Product Change Notice (PCN)

件名：RX130 LFQFP パッケージ製品：前工程拠点追加、後工程拠点追加

前工程拠点追加、後工程拠点追加 相違点資料

EP10P-AB-24-0005-1

2.仕様相違点の詳細 (5) 10×10mm 64pin LQFP package 外形図 (追加)

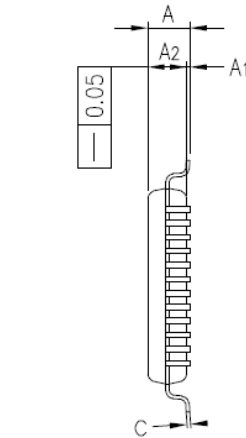
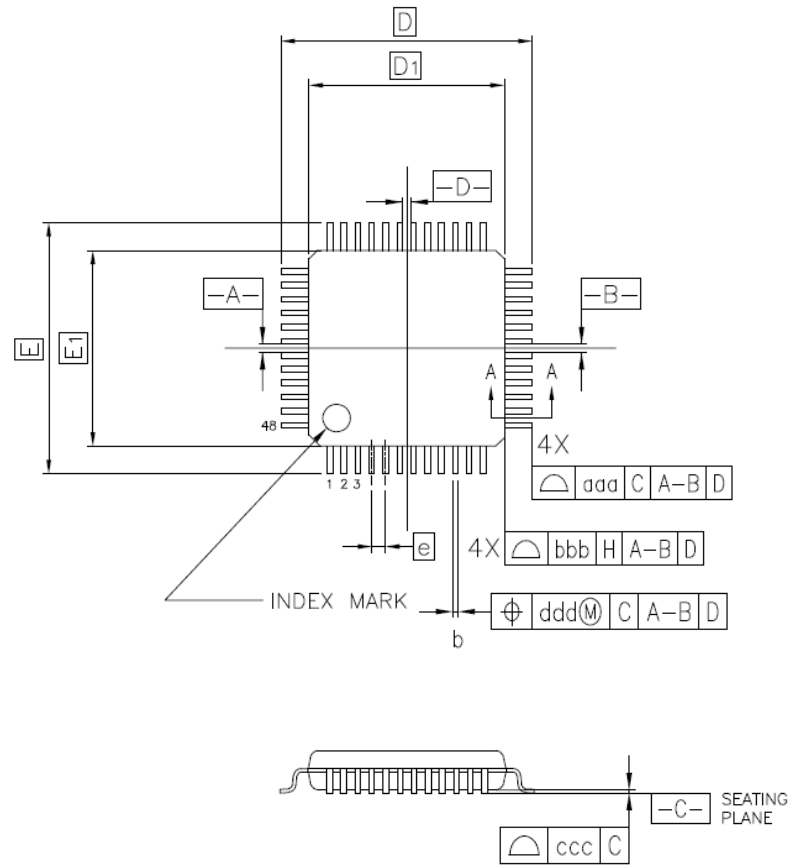
2.仕様相違点の詳細 (2) 7×7mm 48pin LQFP package 外形図 (追加)

GreatekパッケージのシンボルはJEDEC準拠となります。

Reference Symbol	Dimension in Millimeters		
	Min.	Nom.	Max.
A	—	—	1.60
A ₁	0.05	—	0.15
A ₂	1.35	1.40	1.45
D	—	9.00	—
D ₁	—	7.00	—
E	—	9.00	—
E ₁	—	7.00	—
N	—	48	—
e	—	0.50	—
b	0.17	0.22	0.27
c	0.09	—	0.20
θ	0°	3.5°	7°
L	0.45	0.60	0.75
L ₁	—	1.00	—
aaa	—	—	0.20
bbb	—	—	0.20
ccc	—	—	0.08
ddd	—	—	0.08

2.仕様相違点の詳細 (3) 7×7mm 48pin LQFP package 外形図 (現状)

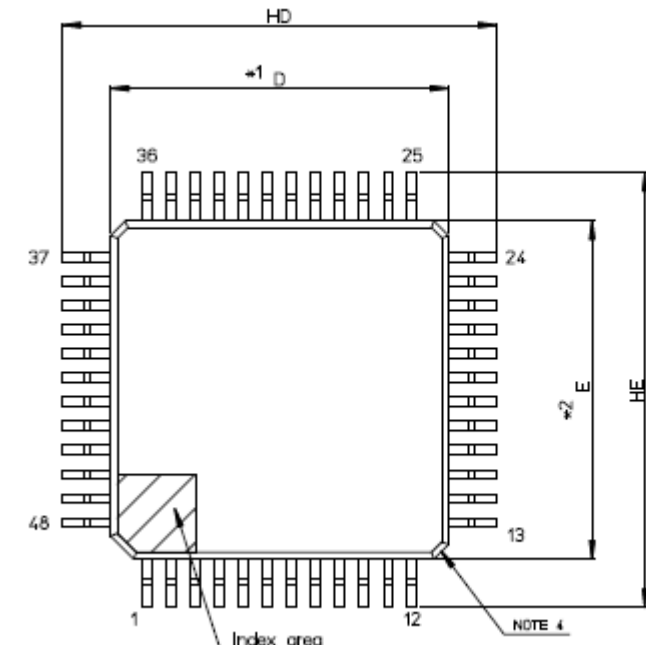
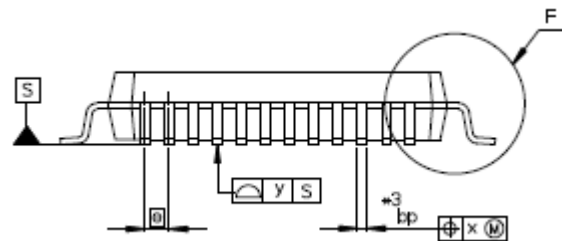
追加 Greatek Symbol	7x7mm 48pin LQFP PLQP0048KL-A			現状 RSB Symbol	7x7mm 48pin LQFP PLQP0048KB-B		
	Dimension in Millimeters				Dimension in Millimeters		
	Min	Nom	Max		Min	Nom	Max
A	-	-	1.60	A	-	-	1.70
A1	0.05	-	0.15	A1	0.05	-	0.15
A2	1.35	1.40	1.45	A2	-	1.40	-
D	-	9.00	-	HD	8.80	9.00	9.20
D1	-	7.00	-	D	6.90	7.00	7.10
E	-	9.00	-	HE	8.80	9.00	9.20
E1	-	7.00	-	E	6.90	7.00	7.10
N	-	48	-	-	-	-	-
e	-	0.50	-	e	-	0.50	-
b	0.17	0.22	0.27	bp	0.17	0.20	0.27
c	0.09	-	0.20	c	0.09	-	0.20
θ	0°	3.5°	7°	θ	0°	3.5°	8°
L	0.45	0.60	0.75	Lp	0.45	0.60	0.75
L1	-	1.00	-	L1	-	1.00	-
aaa	-	-	0.20	-	-	-	-
bbb	-	-	0.20	-	-	-	-
ccc	-	-	0.08	y	-	-	0.08
ddd	-	-	0.08	x	-	-	0.08

Reference Symbol	Dimension in Millimeters		
	Min	Nom	Max
D	6.9	7.0	7.1
E	6.9	7.0	7.1
A2	—	1.4	—
HD	8.8	9.0	9.2
HE	8.8	9.0	9.2
A	—	—	1.7
A1	0.05	—	0.15
bp	0.17	0.20	0.27
c	0.09	—	0.20
e	0 [□]	3.5 [□]	8 [□]
e	—	0.5	—
x	—	—	0.08
y	—	—	0.08
Lp	0.45	0.6	0.75
L1	—	1.0	—

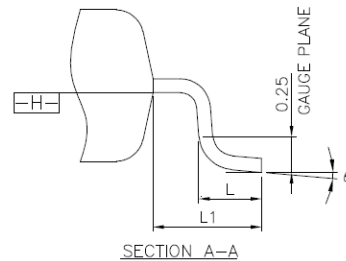
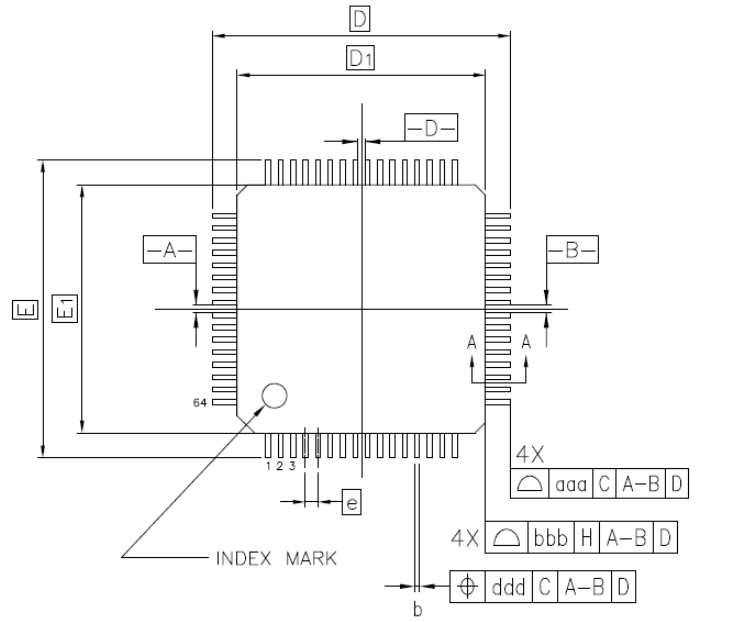
GreatekパッケージのシンボルはJEDEC準拠となります。

Reference Symbol	Dimension in Millimeters		
	Min.	Nom.	Max.
A	—	—	1.60
A ₁	0.05	—	0.15
A ₂	1.35	1.40	1.45
D	—	12.00	—
D ₁	—	10.00	—
E	—	12.00	—
E ₁	—	10.00	—
N	—	64	—
e	—	0.50	—
b	0.17	0.22	0.27
c	0.09	—	0.20
θ	0°	3.5°	7°
L	0.45	0.60	0.75
L ₁	—	1.00	—
aaa	—	—	0.20
bbb	—	—	0.20
ccc	—	—	0.08
ddd	—	—	0.08

2.仕様相違点の詳細 (6) 10×10mm 64pin LQFP package 外形図 (現状)

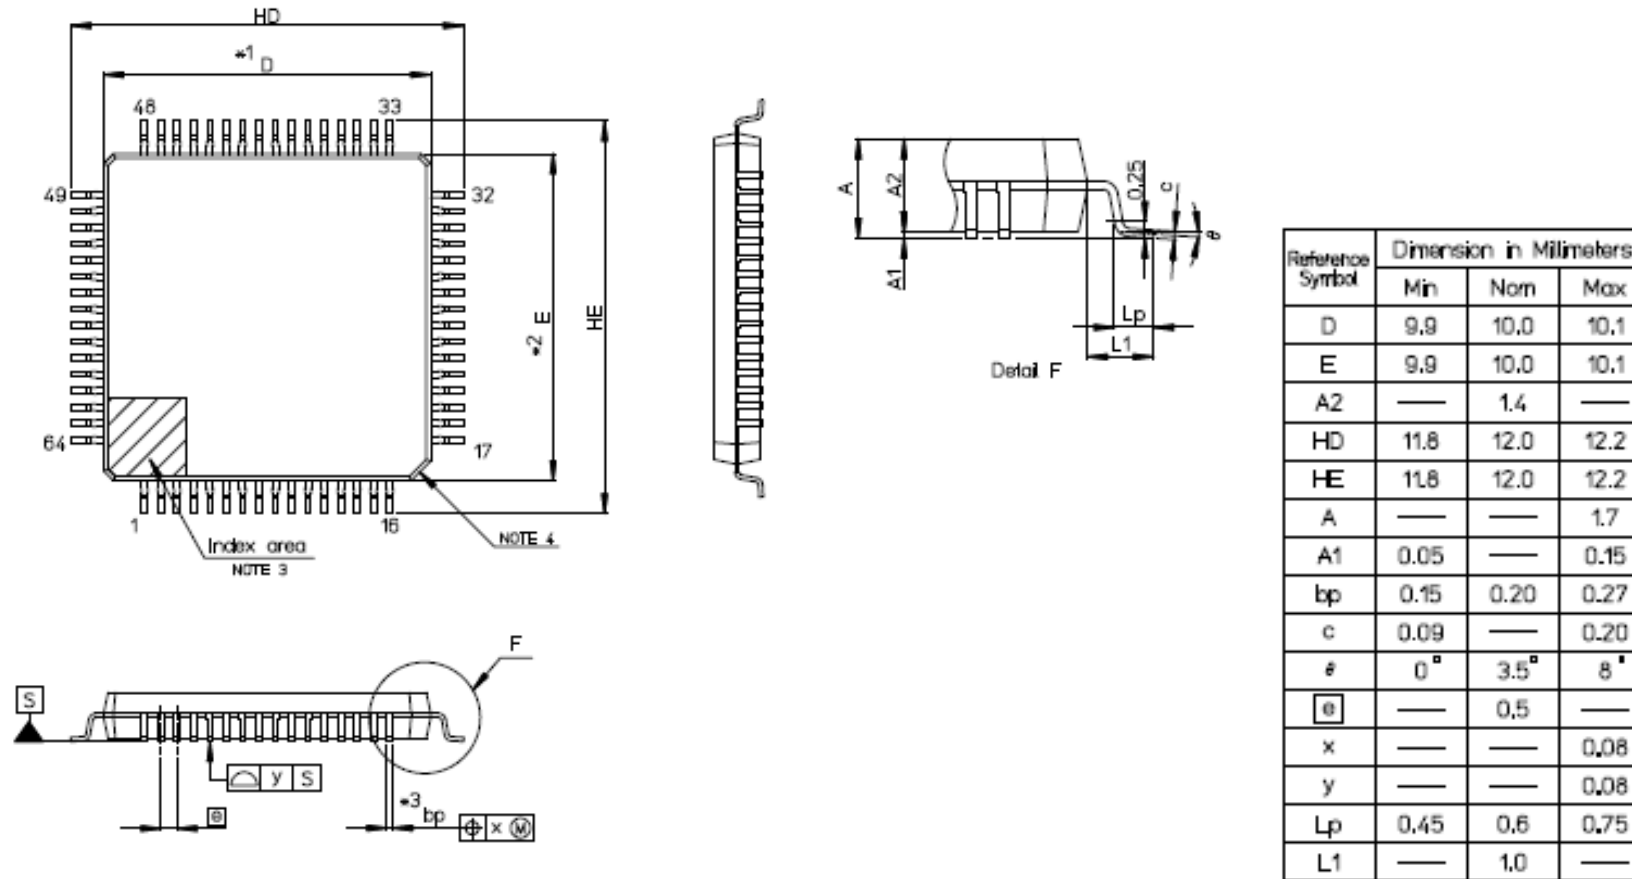
追加 Greatek Symbol	10x10mm 64pin LQFP PLQP0064KL-A			現状 RSB Symbol	10x10mm 64pin LQFP PLQP0064KB-C		
	Dimension in Millimeters				Dimension in Millimeters		
	Min	Nom	Max		Min	Nom	Max
A	-	-	1.60	A	-	-	1.70
A1	0.05	-	0.15	A1	0.05	-	0.15
A2	1.35	1.40	1.45	A2	-	1.40	-
D	-	12.00	-	HD	11.80	12.00	12.20
D1	-	10.00	-	D	9.90	10.00	10.10
E	-	12.00	-	HE	11.80	12.00	12.20
E1	-	10.00	-	E	9.90	10.00	10.10
N	-	64	-	-	-	-	-
e	-	0.50	-	e	-	0.50	-
b	0.17	0.22	0.27	bp	0.15	0.20	0.27
c	0.09	-	0.20	c	0.09	-	0.20
θ	0°	3.5°	7°	θ	0°	3.5°	8°
L	0.45	0.60	0.75	Lp	0.45	0.60	0.75
L1	-	1.00	-	L1	-	1.000	-
aaa	-	-	0.20	-	-	-	-
bbb	-	-	0.20	-	-	-	-
ccc	-	-	0.08	y	-	-	0.08
ddd	-	-	0.08	x	-	-	0.08

2.仕様相違点の詳細 (8) 外観 : 7mm×7mm 48pin package

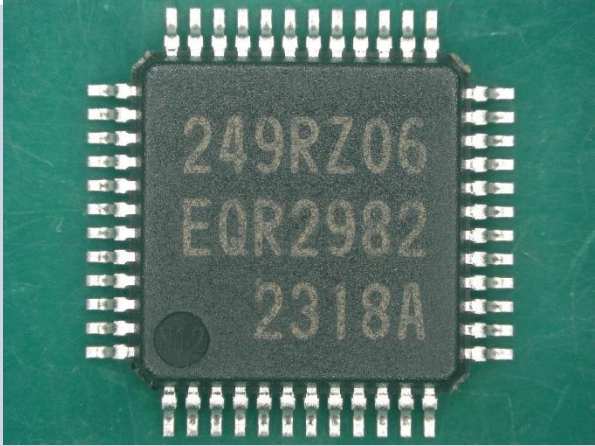
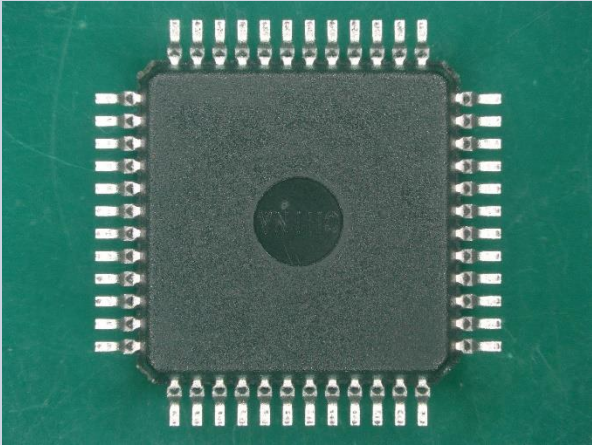
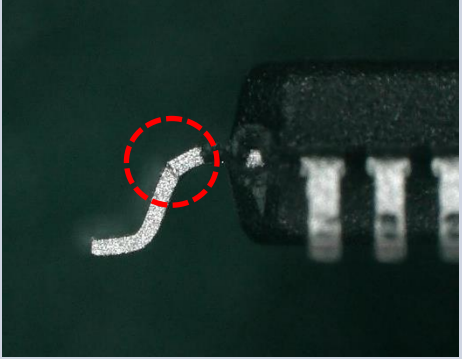
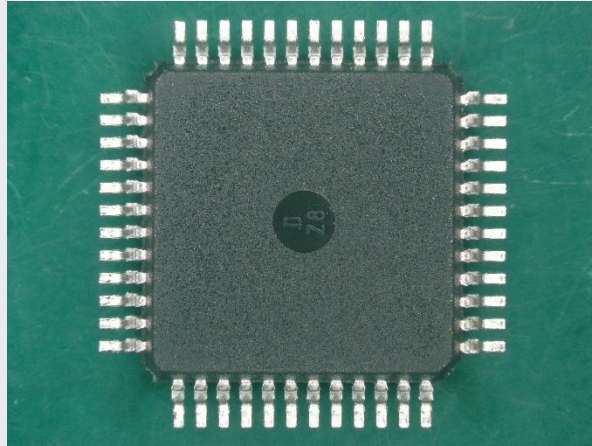
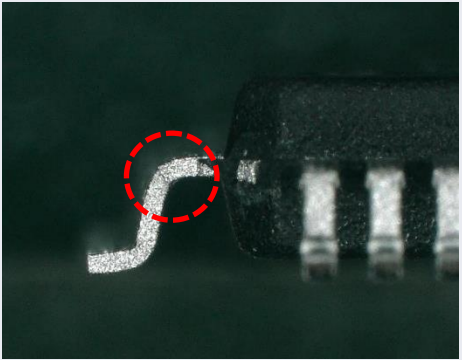
パッケージ表面	パッケージ裏面	リード加工形状
現状			
追加

2.仕様相違点の詳細 (9) 外観 : 10mm×10mm 64pin package

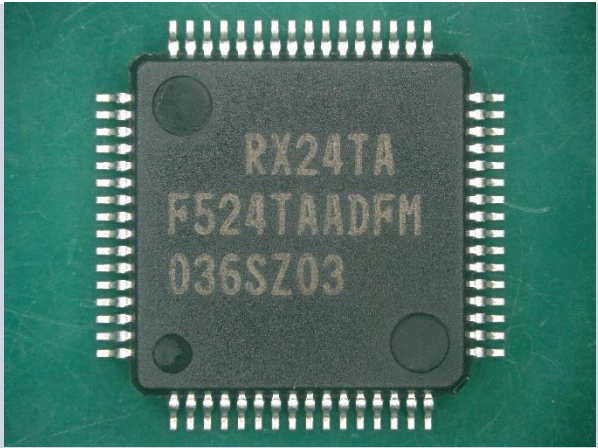
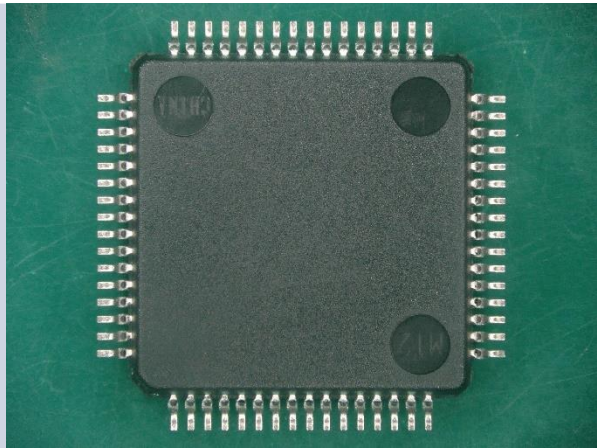
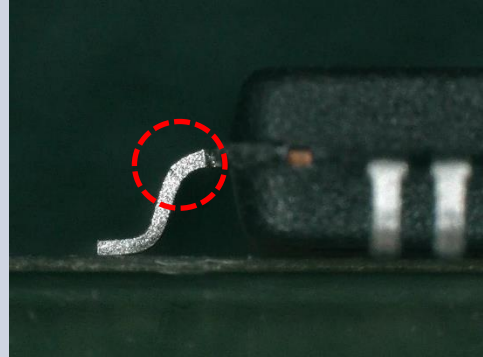
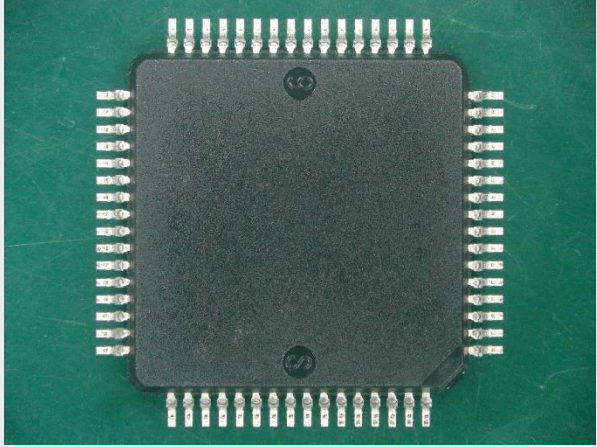
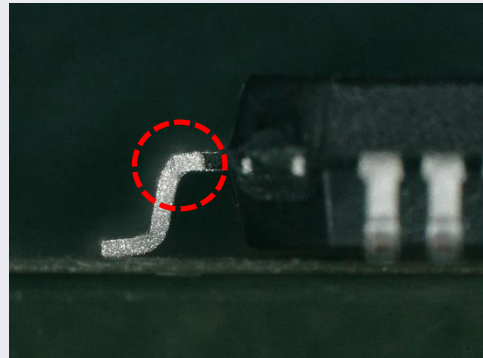
パッケージ表面	パッケージ裏面	リード加工形状
現状	 <p>RX24TA F524TAADF 036SZ03</p>		
追加	 <p>RX130 F51306BDFM 317K901</p>

2.仕様相違点の詳細 (10) マークのフォントについて

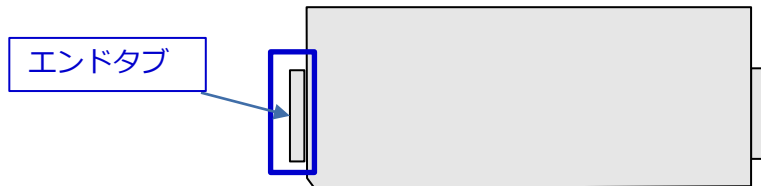
組立拠点	現状	追加
全体写真		
拡大写真

*量産品ではWS表記はありません

2.仕様相違点の詳細 (11) トレイ相違点について

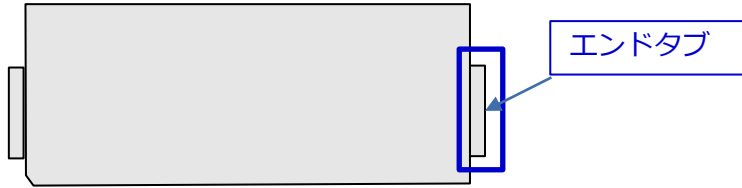
エンドタブの記載内容が異なります。

7x7mm		10x10mm	
追加	従来	追加	従来

2.仕様相違点の詳細 (13) 乾燥剤相違点について

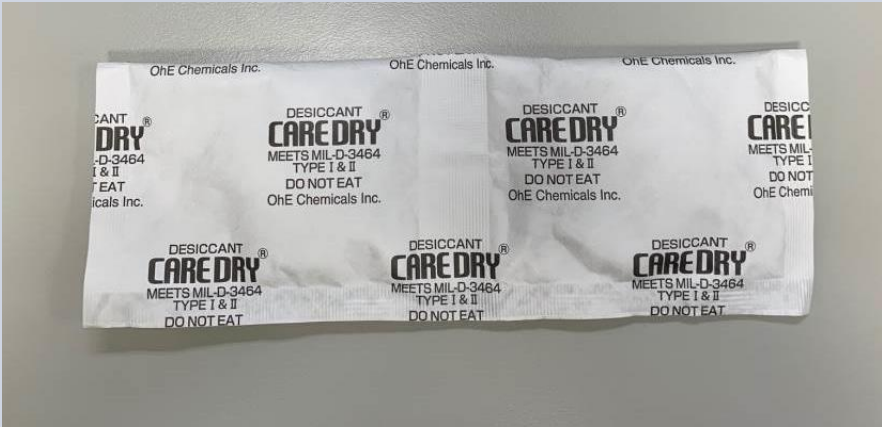
- 乾燥剤の種類を追加します。
保管条件に変更はございません。

現状	追加
乾燥剤
